改善箇所説明図

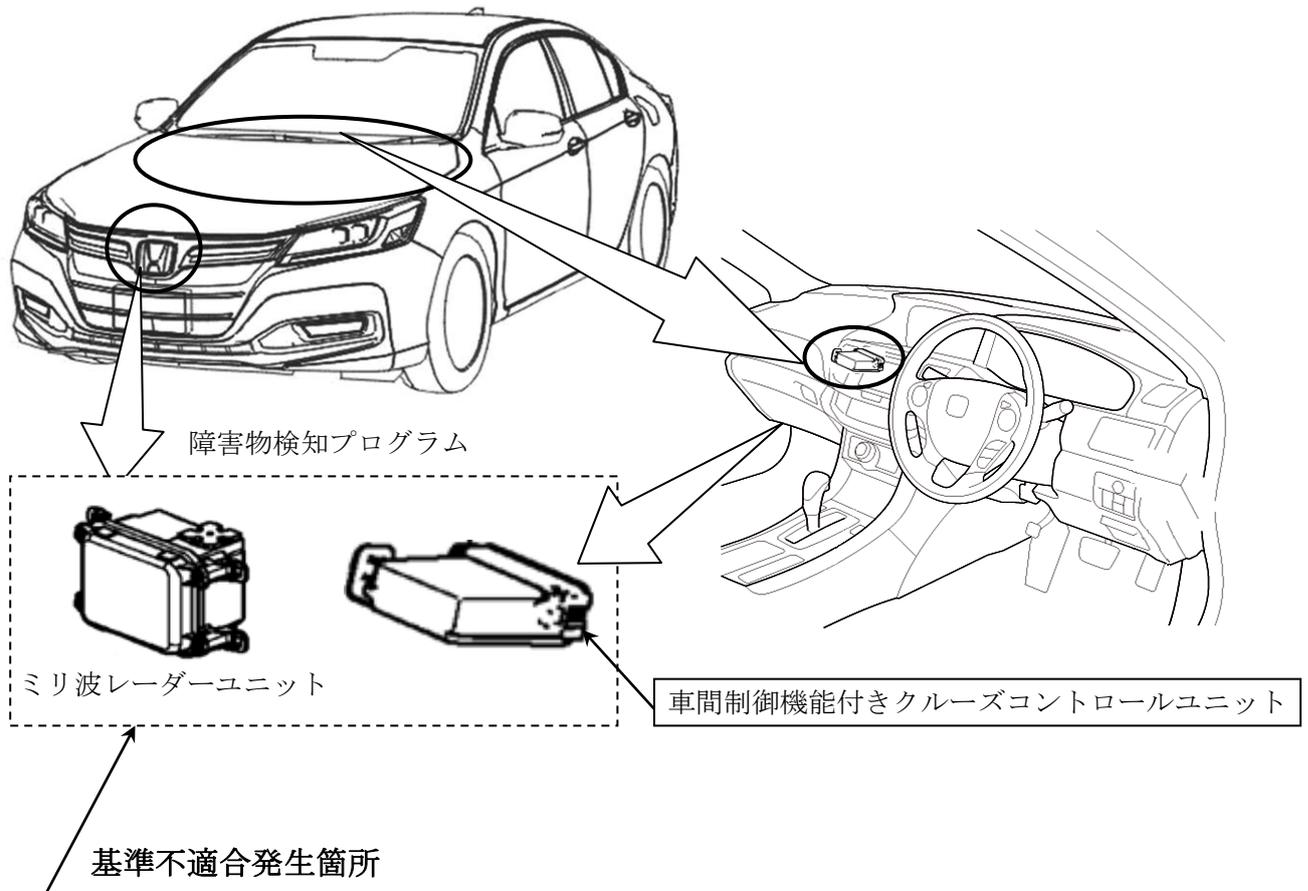
前方障害物衝突軽減装置（衝突軽減ブレーキシステム）において、車間制御機能付クルーズコントロールユニット補修用部品の管理が不適切なため、旧部品が組み付けられたものがある。そのため、路肩や中央分離帯等に防護柵があり、先行車との車間距離が離れた際に、受信したミリ波情報を稀に前方障害物と誤認識し、衝突の可能性がないのに、マルチインフォメーションディスプレイに警告表示がされるとともに警告音を発し、予期せぬ急制動がかかるおそれがある。

全車両、車間制御機能付クルーズコントロールユニットのプログラムを対策プログラムに書き換える。

識別：運転者席側ドア下側ヒンジ上側ボルト頭部に黄色ペイントを塗布する。
